Referencia: ESTUDIO, DISEÑO, CONSTRUCCIÓN Y FINANCIAMIENTO DEL CAMINO SAN JOSÉ - CALIDONIA - PLATANARES - PIXVAE

Asunto: Entrega de Primera Solicitud Aclaratoria del EsIA, Categoría II, para la Extracción de Grava del Río Tribique.

**RESPUESTA A PRIMERA
SOLICITUD DE INFORMACIÓN
ACLARATORIA
Estudio de Impacto
Ambiental Categoría II**

**Extracción de Material
(Grava) del Río Tribiqué
para la Construcción del
Camino San José –
Calidonia – Platanares –
Pixvae**

ANCHO DE CAUSE Y SERVIDUMBRE DE
 PROTECCION DEL RIO TRIBIQUE

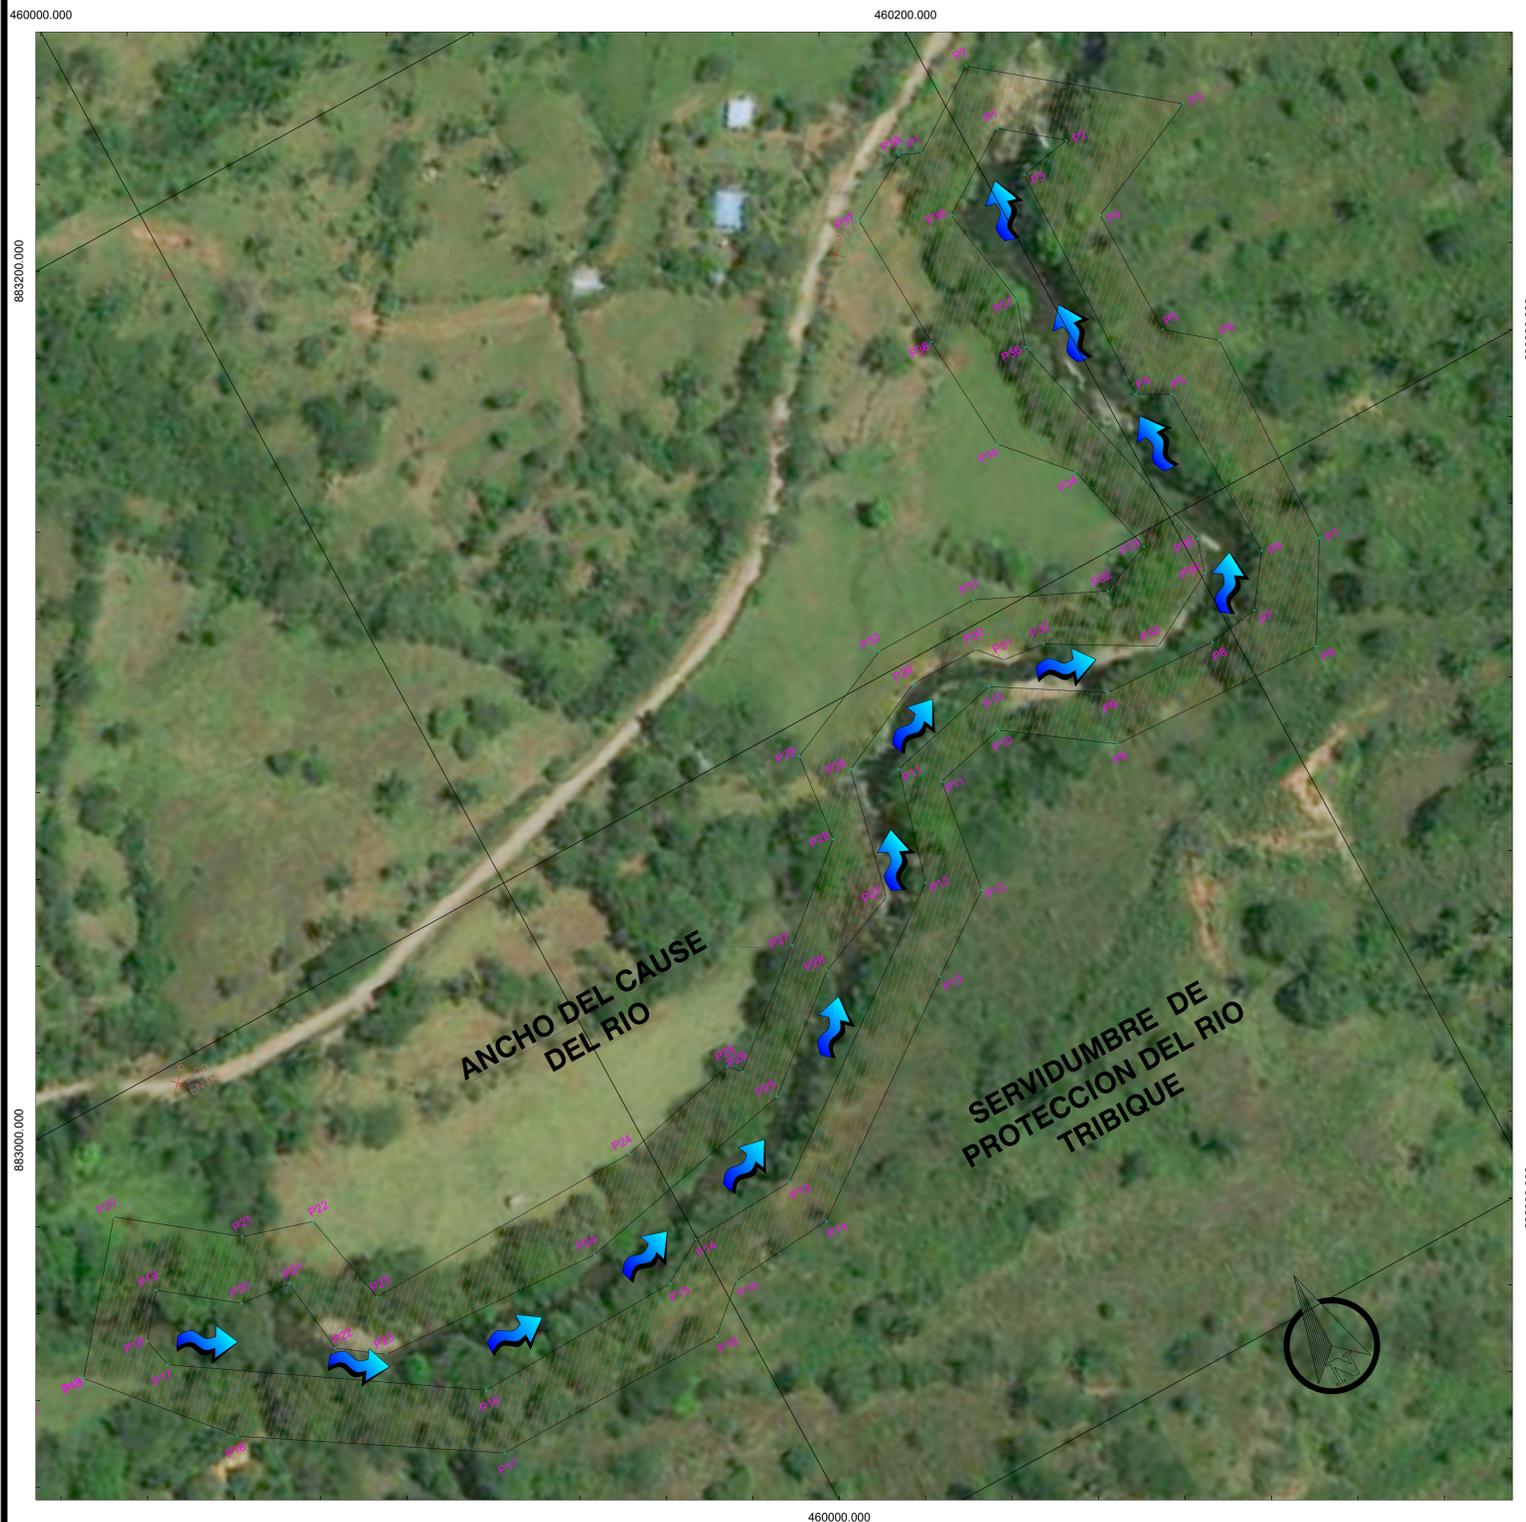
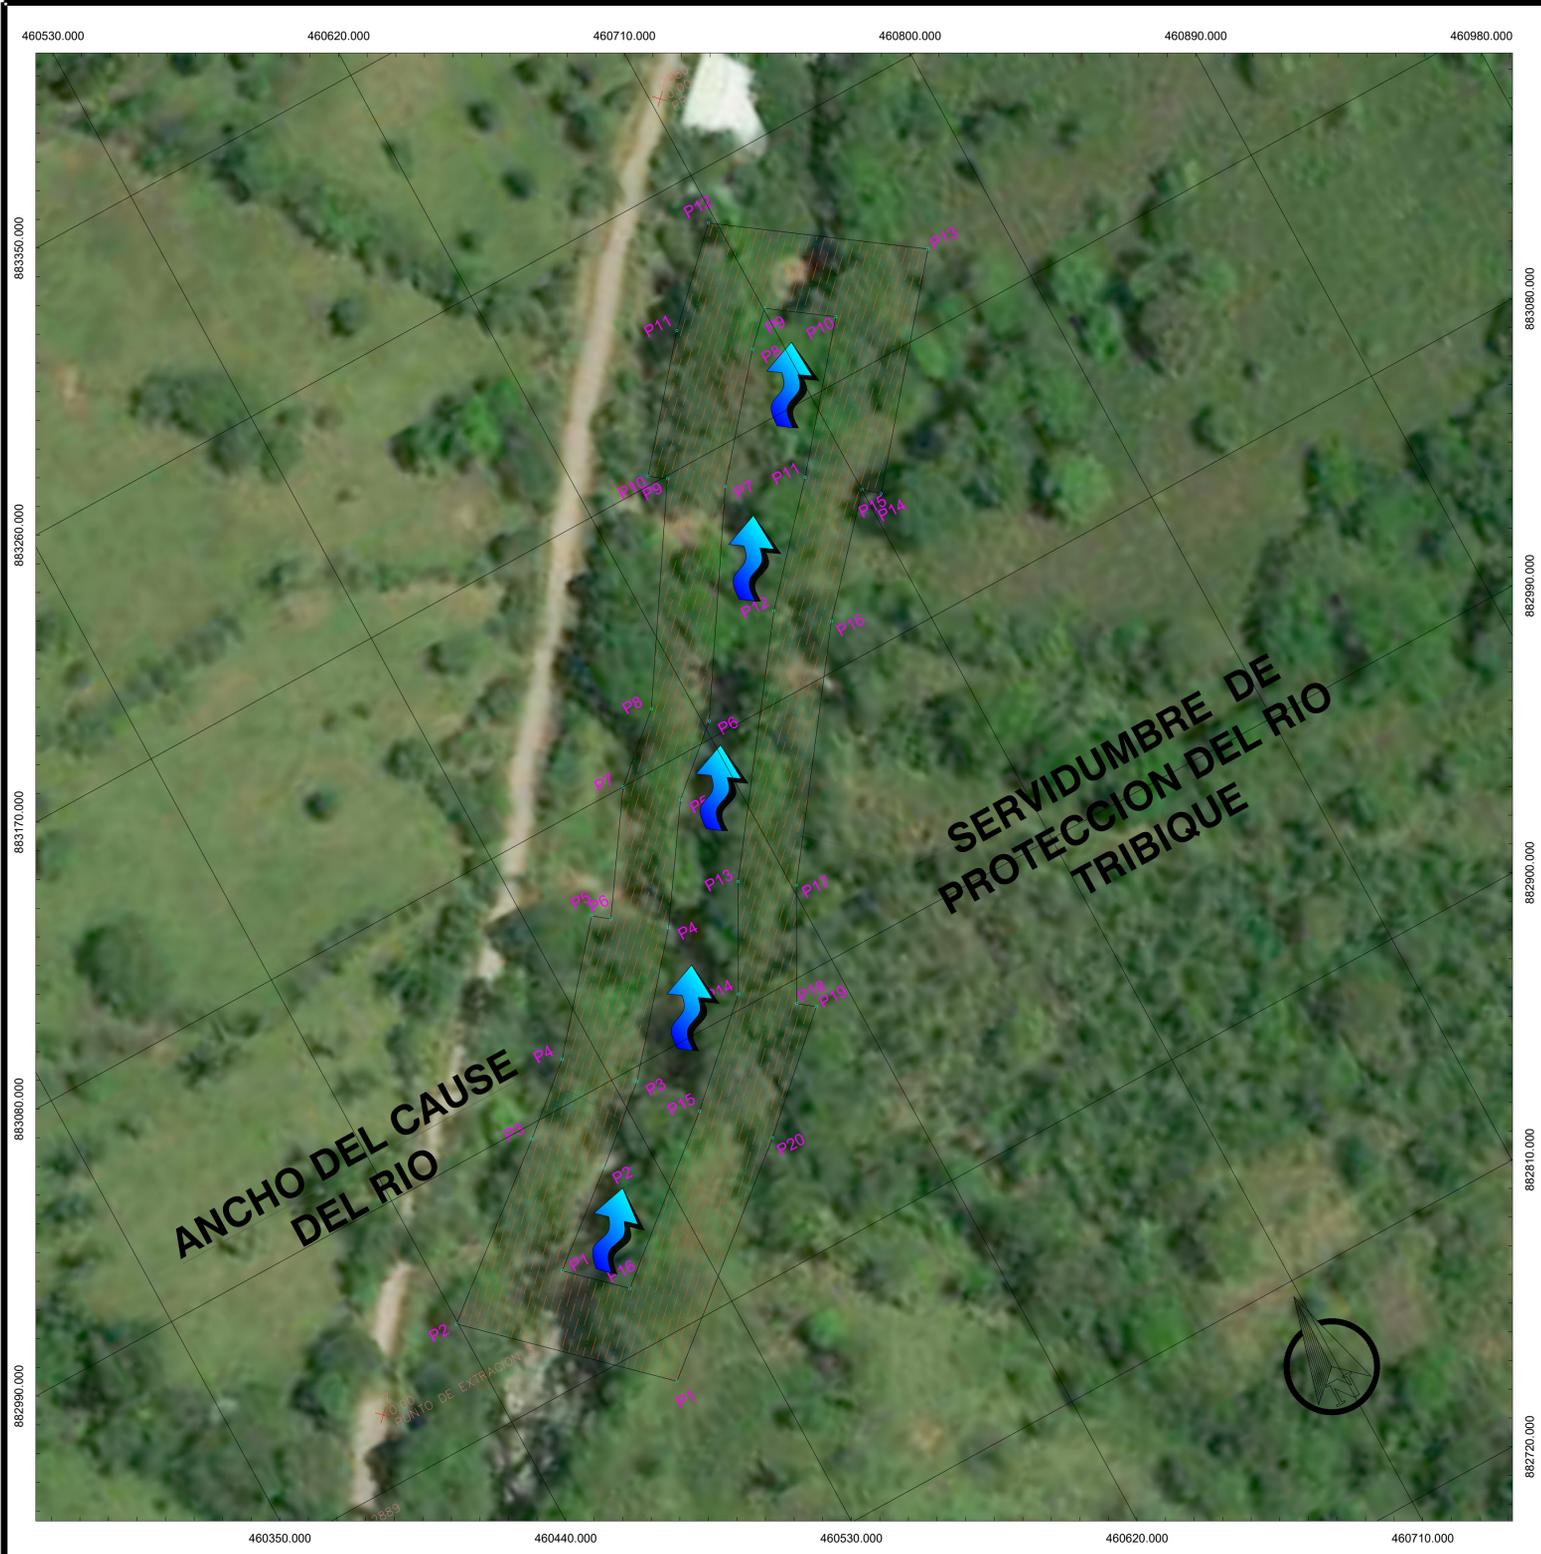
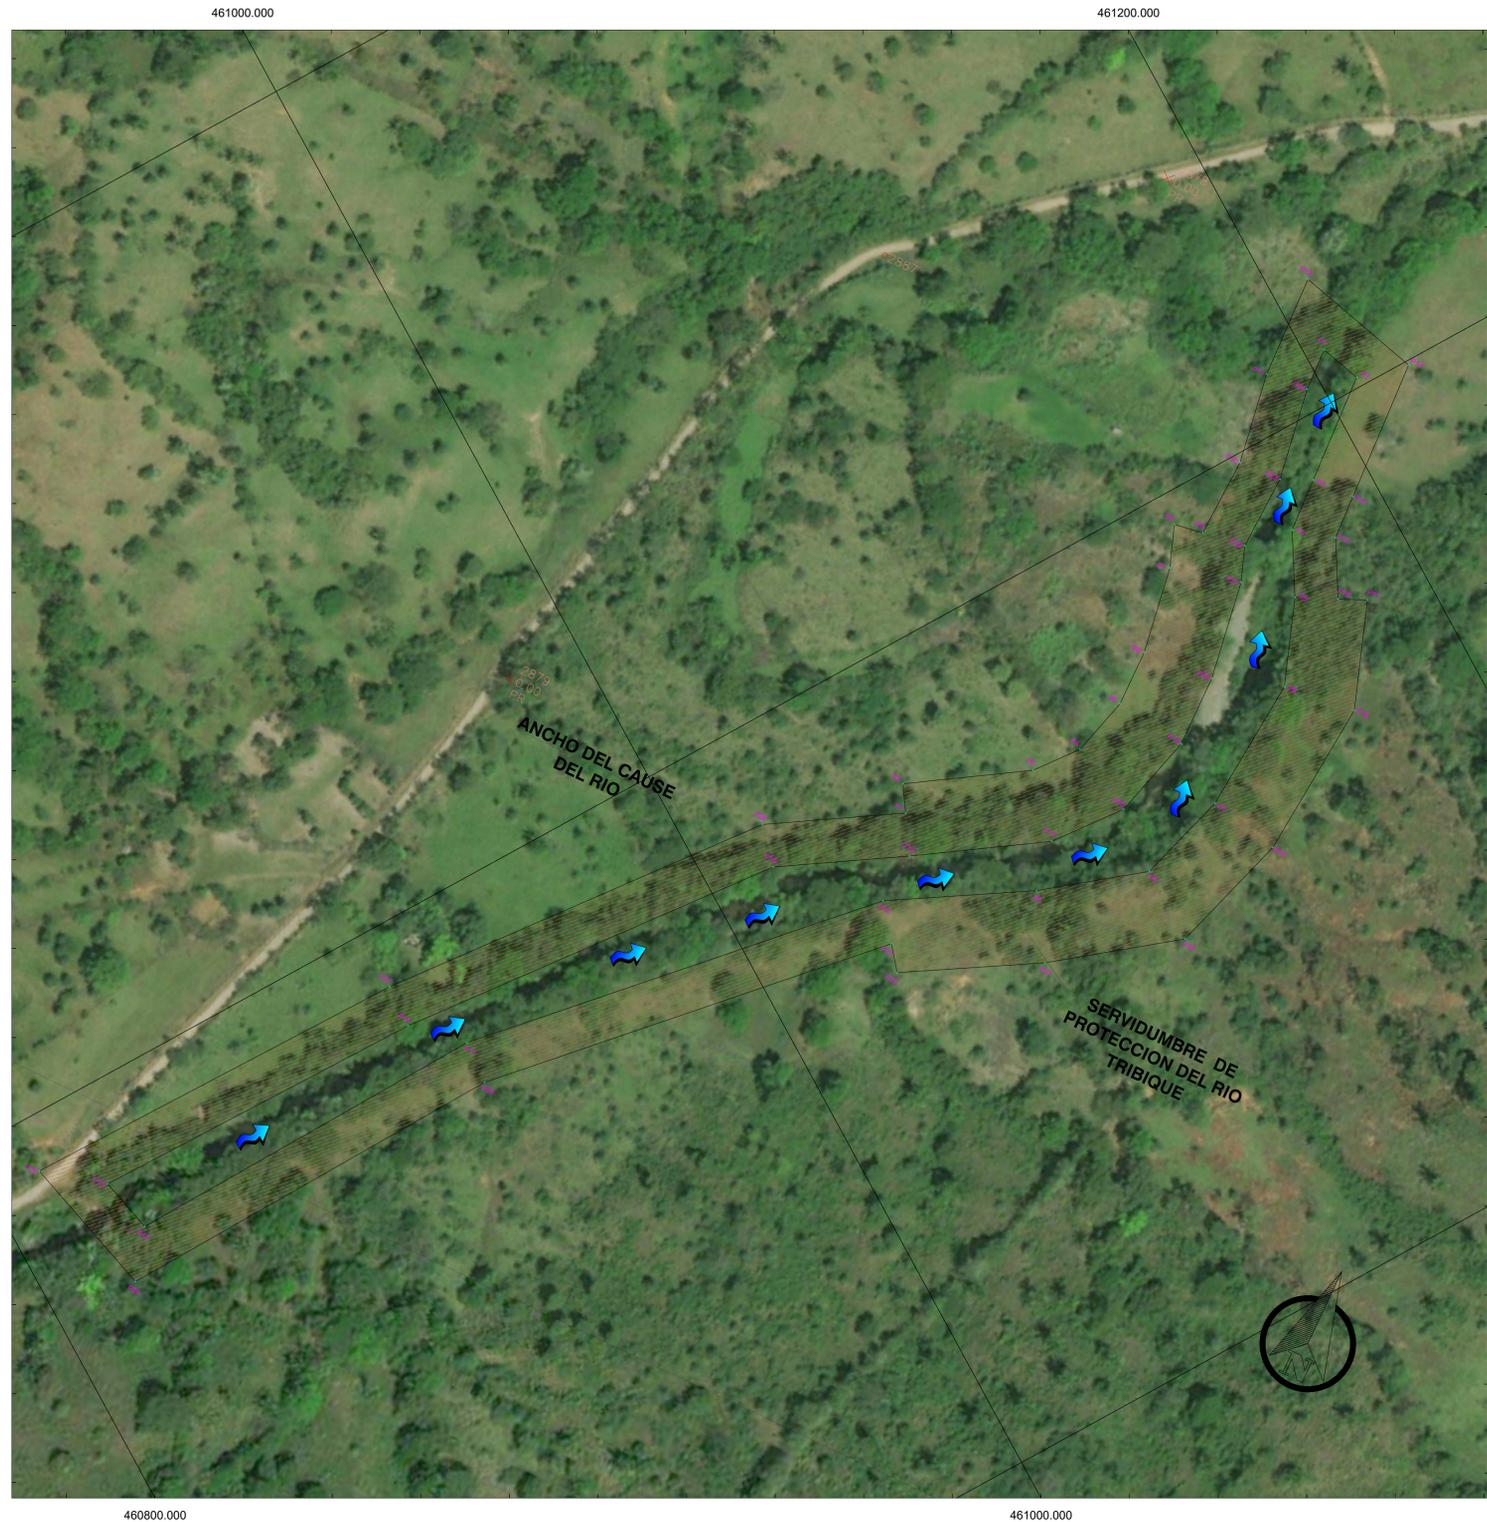
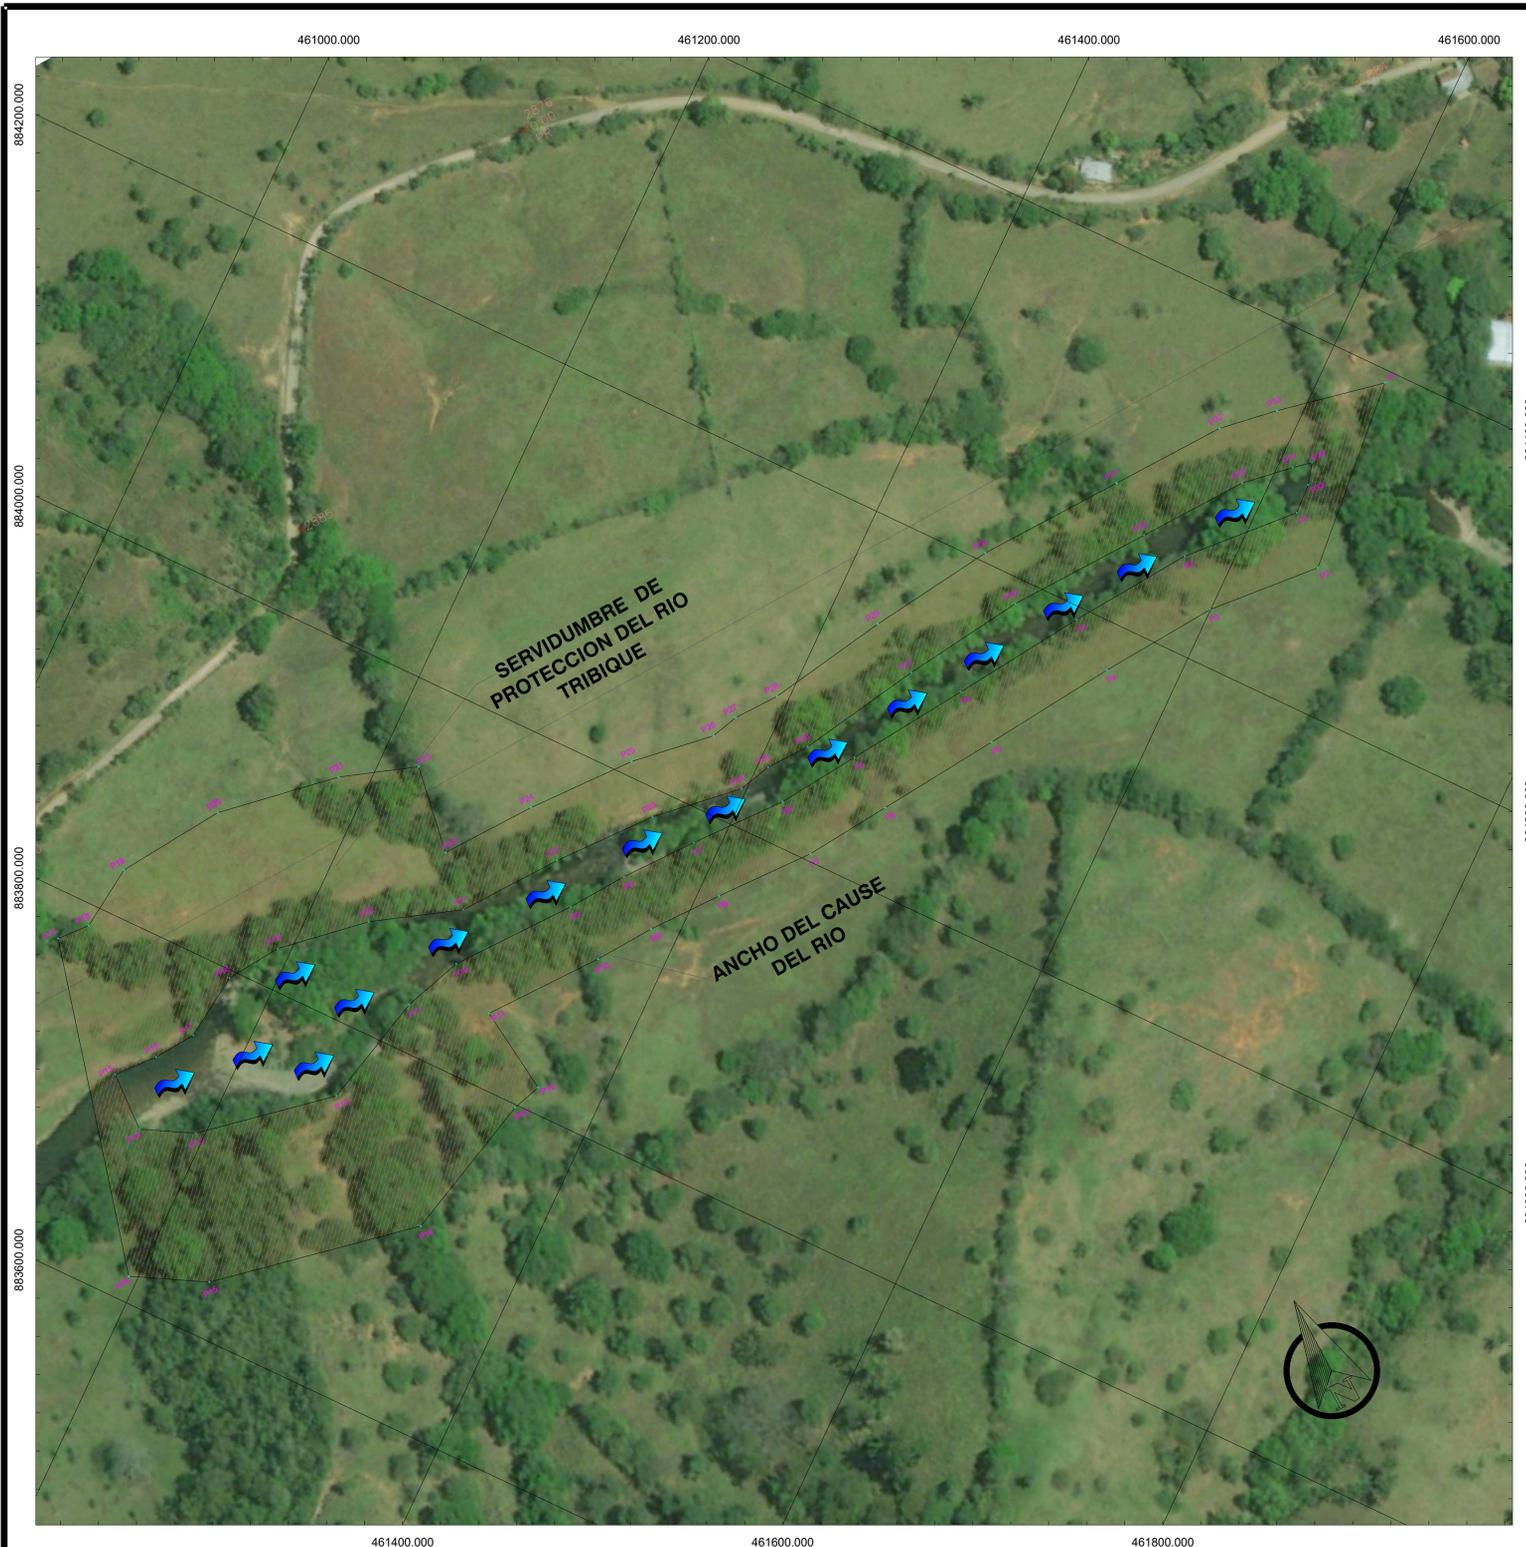
- a. Se adjuntan planos y coordenadas donde se visualiza el ancho del cauce y la servidumbre de protección para la zona de trituración y patio de acopio. En relación a la zona de extracción (playones), el camellón será construido a una distancia de 2 metros de la ribera interna del río, por lo que no se prevé afectación alguna a la vegetación de galería.
- b. Se adjunta plano que conforma la vegetación de galería en el acceso 8, en el cual se requiere talar 2 árboles para acceder al Playón 1, los demás accesos han sido seleccionados en caminos existentes y áreas con gramíneas o rastrojo de tal manera que no se requiera talar árboles existentes.
